DOSSIER CONCLUSIVO

Pedemontana di Palermo

Collegamento tra le Autostrade A19 (Catania - Palermo) e A29 (Palermo - Trapani)

DICEMBRE 2024

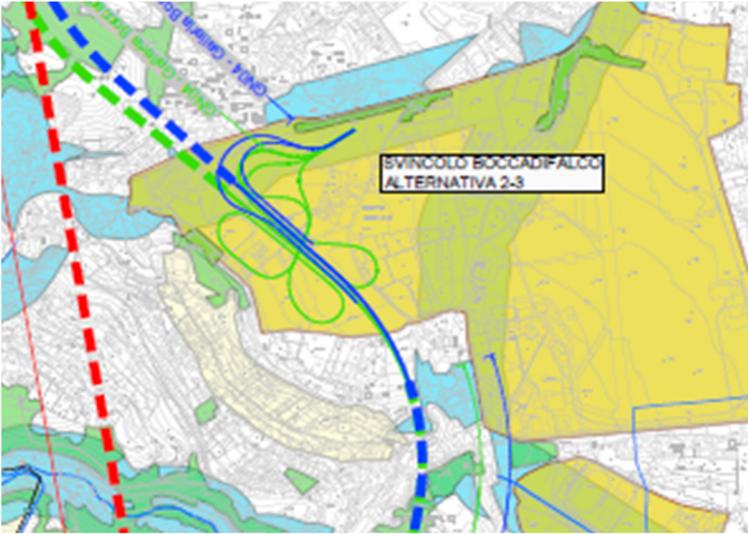
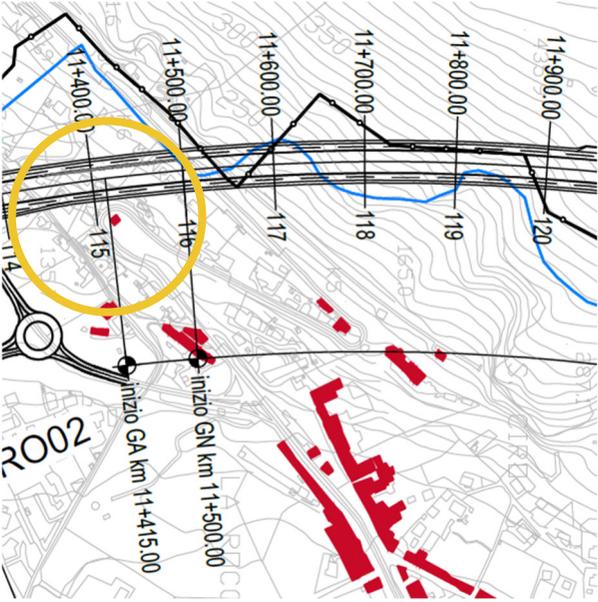
3 - Interferenze con aree vincolate	<p>14. Posizionamento degli svincoli di Boccadifalco e di Monreale in particolare rispetto alla valle dell'Oreto.</p> <p><i>Sig.ra Adriana Chirco, rappresentante di Italia Nostra Palermo, durante incontro del 18 luglio 2024</i></p>	<p>Gli svincoli di Boccadifalco e di Monreale non sono presenti in tutte le alternative: entrambi sono assenti nell'alternativa 1, Boccadifalco è presente nell'alternativa 2 e 3 con configurazioni diverse, Monreale è presente solo nell'alternativa 3.</p> <p><i>RTP di Progettazione durante l'evento</i></p>
3 - Interferenze con aree vincolate	<p>15. Osservazione circa il fatto che la valle dell'Oreto è area SIC e pertanto bisogna verificare se i tracciati interferiscano con esso.</p> <p><i>Sig. Francesco Liotti di Legambiente, durante incontro del 18 luglio 2024</i></p>	<p>ULTERIORI APPROFONDIMENTI</p> <p>La Rete Natura 2000 è lo strumento per la tutela della biodiversità nell'Unione Europea. E' composta da siti ZSC (Zone Speciali di Conservazione) e ZPS (Zone di Protezione Speciale), talora da siti SIC (Siti di Importanza Comunitaria) che identificano le aree non ancora trasformate in ZSC.</p> <p>L'infrastruttura in progetto interferisce con la ZSC ITA020012 Fiume Oreto.</p> <p>Come approfondito nella relazione DOCFAP e rappresentato anche durante il Dibattito Pubblico, tutte e 3 le Alternative prevedono un passaggio fuori terra sul Fiume Oreto, interno all'omonima ZSC. L'attraversamento viene effettuato in viadotto e nonostante</p>

TEMATICHE	SINTESI OSSERVAZIONI (QUESTIONI EMERSE E PROPOSTE)	RISCONTRO
		<p>inevitabili sottrazioni, non determinerà effetti di frammentazione. Inoltre i 3 tracciati prevedono tutti l'inserimento di uno svincolo presso il margine della ZSC, in riva destra dell'Oreto.</p> 
<p>3 - Interferenze con aree vincolate</p>	<p>16. In tutte le 3 alternative il previsto Svincolo Basile ricade in area sottoposta a tutela paesaggistica ai sensi dell'art. 142, lett. C del D.lgs 42/2004; il predetto svincolo, così come proposto, per il suo sviluppo planoaltimetrico determina una forte interferenza con le peculiarità paesaggistiche e naturalistiche dell'area. <i>Soprintendenza per i Beni Culturali e Ambientali di Palermo, Osservazioni scritte Prot. n.0022843 del 13 novembre 2024</i></p>	<p>ULTERIORI APPROFONDIMENTI</p> <p>Il Paesaggio naturalizzato del Fiume Oreto e della vegetazione contermina ha peculiarità strettamente legate alle specifiche forme originate dai processi di modellamento fluviale e carsico (relazionato anche agli aspetti torrentizi di tutti i corsi d'acqua della regione), soprattutto in relazione alla morfologia della restante piana calcarenitica della Conca D'oro, di cui l'Oreto costituisce, con i suoi meandri, elemento di alto valore paesaggistico ed ambientale.</p> <p>Dal punto di vista dell'inserimento infrastrutturale in questa tipologia di paesaggi non è consentito operare attraverso trasformazioni che alterino i contesti con la formazione di nuove strade o piste e l'esecuzione di movimenti di terra che possa</p>

TEMATICHE	SINTESI OSSERVAZIONI (QUESTIONI EMERSE E PROPOSTE)	RISCONTRO																				
		<p>incidere dal punto di vista della stabilità idrogeologica locale, fattispecie che costituisce una criticità per i tracciati in esame che prevedono tutti l'attraversamento in viadotto del fiume Oreto. Naturalmente in queste ipotesi ricoprirà notevole importanza non soltanto la modalità costruttiva del viadotto, ma anche la capacità di offrirsi come strumento percettivo del paesaggio della Conca D'oro visto dall'asse ecologico-ambientale del fiume Oreto.</p> <p>Il DOCFAP, proprio nell'intento di inserire l'opera nel contesto paesaggistico, comprende le analisi svolte con riferimento a materiali e tecniche compositive dei luoghi, studio cromatico e trattamento materico delle opere, che prevedono ad esempio, in relazione ai viadotti, l'utilizzo di acciaio corten per le travi e di sezioni circolari o a biscotto per le pile.</p> <div data-bbox="1397 767 1953 1278" style="border: 1px solid black; padding: 10px; margin: 10px 0;"> <p>STUDIO CROMATICO Gamma dei cromatismi peculiari dei luoghi per la finitura delle opere.</p>

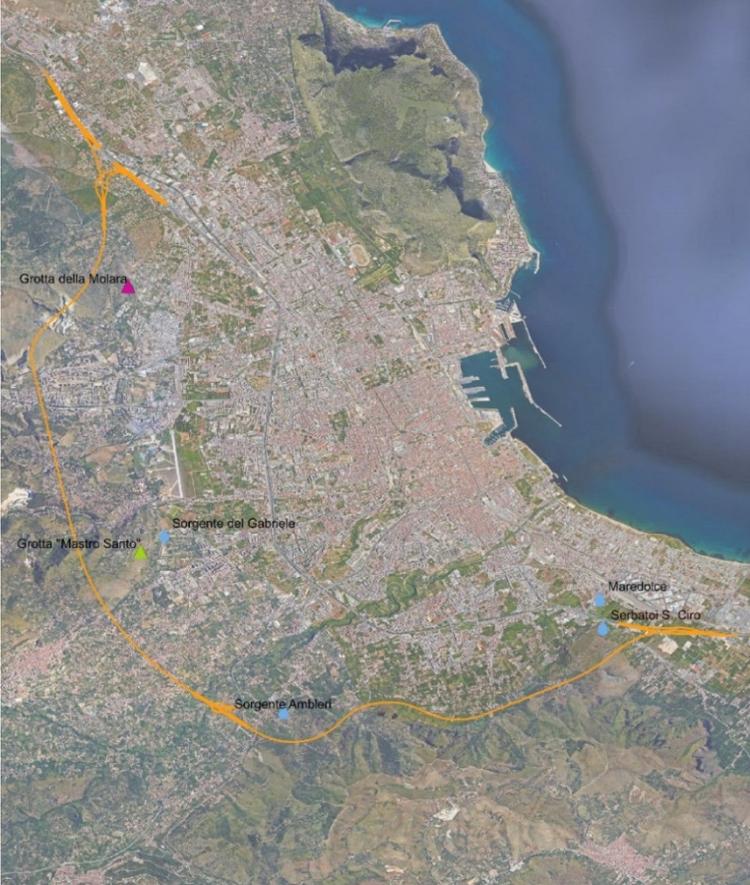
TEMATICHE	SINTESI OSSERVAZIONI (QUESTIONI EMERSE E PROPOSTE)	RISCONTRO
<p>3 - Interferenze con aree vincolate</p>	<p>19. Lo Svincolo Monreale dell'Alternativa 3 intercetta la settecentesca Fontana del Pescatore sottoposta a tutela monumentale operante ope legis ai sensi dell'art. 10 comma I del D.Lgs 42/2004 ed inoltre determina una importante interferenza con un'area di pregio per intrinseci valori naturalistici e paesaggistici.</p> <p><i>Soprintendenza per i Beni Culturali e Ambientali di Palermo, Osservazioni scritte Prot. n.0022843 del 13 novembre 2024</i></p>	<p>ULTERIORI APPROFONDIMENTI</p> <p>Gli elaborati del DOCFAP includono la Fontana del Pescatore fra i complessi monumentali censiti dal Netto Storico, precisamente nell'elaborato T01-IA01-AMB-CT26A.</p>  <p>La Fontana del Pescatore non è direttamente interferita, essa si trova in prossimità dell'imbocco della galleria artificiale di approccio alla galleria naturale Monreale, immediatamente a valle dello svincolo Monreale nell'Alternativa 3. Ne conseguono due considerazioni: che l'alternativa 1, in quanto ricca di tratte in galleria, si conferma con minore interferenze sul territorio; che un simile problema di prossimità con possibili ricadute in fase di cantierizzazione delle opere, può essere facilmente risolto nelle successive fasi di progettazione.</p>

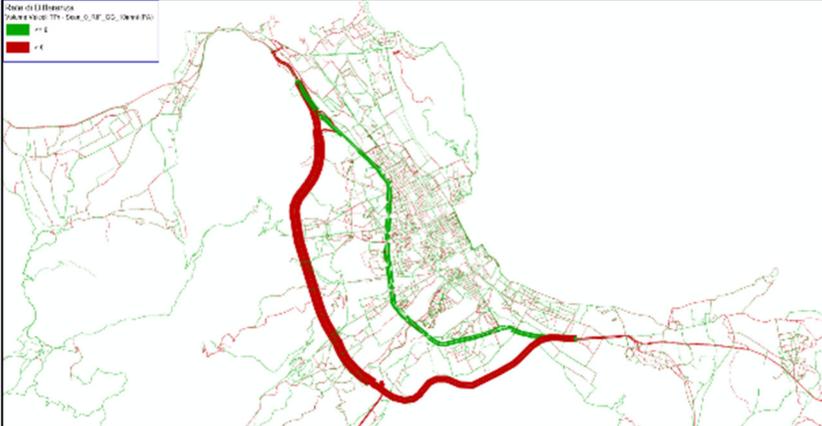
TEMATICHE	SINTESI OSSERVAZIONI (QUESTIONI EMERSE E PROPOSTE)	RISCONTRO
		<p>l'inserimento di elementi waterstop nei giunti di ripresa getto, per prevenire qualsiasi passaggio d'acqua. Nel caso dei viadotti, le fondazioni saranno progettate in modo da non costituire interferenza con le falde acquifere, grazie a soluzioni tecniche che isoleranno le strutture dalle aree idriche più sensibili.</p> <ul style="list-style-type: none">- Tecnologie di scavo a basso impatto: per la realizzazione della galleria si farà ricorso a tecniche che riducano al minimo vibrazioni e movimenti del terreno, al fine di preservare l'integrità delle falde acquifere. <p>ULTERIORI APPROFONDIMENTI</p> <p>Dal punto di vista archeologico, non si riscontrano interferenze dirette con il Castello di Maredolce, che si trova a circa 550 metri dall'autostrada A19 e a 900 metri dalle infrastrutture di progetto. La presenza di eventuali criticità archeologiche si verificherebbe solo nel caso di un'interferenza diretta o di una prossimità immediata al sito, considerate la natura e l'importanza del bene.</p> <p>A supporto di questa valutazione, si allega la scheda MOSI relativa al sito archeologico, unitamente a uno stralcio cartografico che identifica il Castello di Maredolce come sito n. 65.</p>

TEMATICHE	SINTESI OSSERVAZIONI (QUESTIONI EMERSE E PROPOSTE)	RISCONTRO
		<p>Sito 65 - Castello di Maredolce (SOPR-PA_2023_0037-AKS_0000035_65)</p> <p>Localizzazione: Palermo (PA) - Maredolce, Via Emiro Glaffar</p> <p>Definizione e cronologia: struttura abitativa, (palazzo). (Età Romana, Età Medievale).</p> <p>Modalità di individuazione: (dati bibliografici, dati di archivio, documentazione di indagini archeologiche pregresse)</p> <p>Distanza dall'opera in progetto: circa metri 7 Potenziale: potenziale alto Rischio relativo: rischio alto</p> <p>Castello di Maredolce o della Favara denominato così per la sorgente della fawwarah (dall'arabo sorgente d'acqua) e dal lago artificiale che era ad esso annesso voluto da Ruggero II che edificò una diga di contenimento delle acque della Favara. L'aspetto odierno della struttura è quello di età normanna anche se è stata accorciata, grazie a recenti indagini, la presenza di un preesistente edificio di età araba, da identificarsi con il qasr dell'emiro al-far, figlio dell'emiro khalifa lulu, che regnò dal 966 al 1016. In recenti saggi archeologici condotti nell'area sono state rinvenute anche tracce di frequentazione di età ellenistica-romana (III-II secolo a.C.).</p> <p>VASSALLO, "Il complesso monumentale di Maredolce. E le pietre restituiscono le vestigia del Castello arabo", in Kalos 2012, pp. 23-25 (con topografia precedente).</p>
